AVD.	P	4	GRUPP 44
BETR.	Automatväxellåda BW 55		NR 6
			DATUM Okt 75

Service meddelande

OLJELÄCKAGE

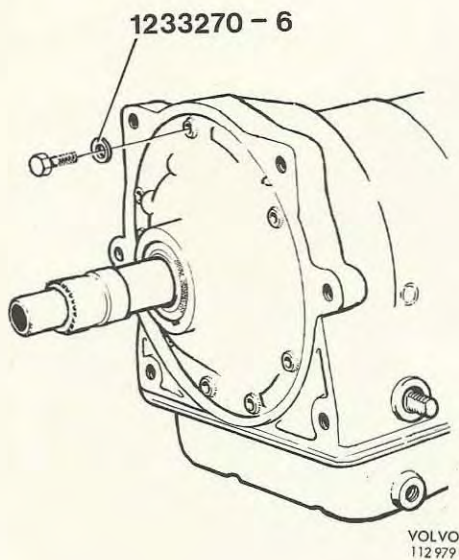
I en del fall har oljeläckage vid oljepumpens fastsättningskruvar konstaterats.

En plan mässingsbricka (det.nr. 1233 270-6) har framtagits för att förhindra detta läckage. Brickan monteras i produktion hos Borg-Warner från och med växellådsnummer 002 - 5730.

Den nya brickan ersätter den gamla och för att den skall täta effektivt måste den monteras så att den kommer i direkt kontakt med skruvskallen och pumphuset.

Skruvens åtdragningsmoment har ökats till 22 - 28 Nm (2,2 - 2,8 kpm).
